**Neuaufstellung des Bebauungsplanes Nr. II/2/23.03
„Erweiterung Pläßschule“**

**Auswertung der Beteiligungsverfahren gem. §§ 4 (1) und 13a (3) Nr. 2
BauGB**

(Planungsstand: Entwurf März 2021)

Nutzungsplan (ohne Maßstab, farbig)

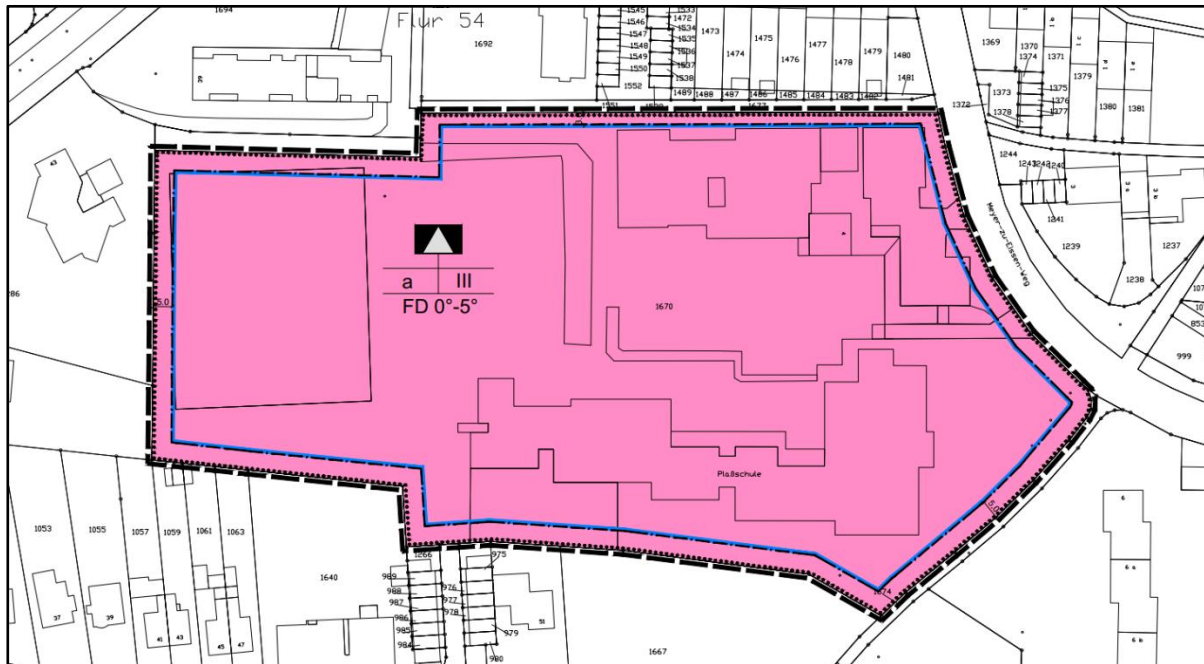
Lfd. Nr.	Einwender Datum	Stellungnahmen (Anregungen, Hinweise) (in inhaltlicher Zusammenfassung)	Stellungnahme der Verwaltung
1.4	Stadt Bielefeld Untere Wasserbehörde 17.11.2020	(Stellungnahme im Hinblick auf Oberflächengewässer) Entsprechend den Anforderungen der Stadtentwässerung darf im Zusammenhang mit der Erweiterung der Schule nicht mehr Niederschlagswasser in den öffentlichen Kanal eingeleitet werden wie bisher. Bereits jetzt schon wird bezüglich der Regenwasserkanalisation die Mindestleistungsfähigkeit nicht mehr eingehalten. Insofern ist das Entwässerungsgebiet, zu dem der Schulstandort gehört, als hydraulisches Sanierungsgebiet zu betrachten. Dies bedeutet, dass die zusätzlich durch die Erweiterung der Schule anfallenden Niederschläge auf dem Schulgelände zurückgehalten werden müssen. Hierzu geeignet sind bspw. folgende Maßnahmen: Dachbegrünung, Mulden-Rigolen-System, offene und geschlossene Rückhalteflächen. Eine Versickerung der Niederschläge ist laut Bodenkarte hier nicht möglich. Gleichzeitig kann mit der Rückhaltung und Verdunstung von Niederschlagswasser im Baugebiet selber ein Beitrag zur Klimaanpassung geleistet werden.	Der Stellungnahme wird gefolgt. Bereits jetzt ist ein hoher Flächenanteil des Plangebietes versiegelt. Der Bebauungsplan wird um einen Hinweis ergänzt, dass die künftig in die öffentliche Kanalisation eingeleitete Menge Niederschlagswasser die bisherige Menge nicht übersteigen darf und in einem solchen Fall zur Sicherstellung dieser begrenzten Einleitung eine Rückhaltung im Plangebiet vorzusehen ist.

▪ Nutzungsplan

- Aufnahme der Lage öffentlicher Entwässerungseinrichtungen
- Zurücknahme der Baugrenze südöstlich der Bestandsbebauung
- Aufnahme einer Grundflächenzahl (GRZ 0,8)
- Ergänzung der Zweckbestimmung „sportlichen Zwecken dienende Gebäude und Einrichtungen“ für die Fläche für den Gemeinbedarf
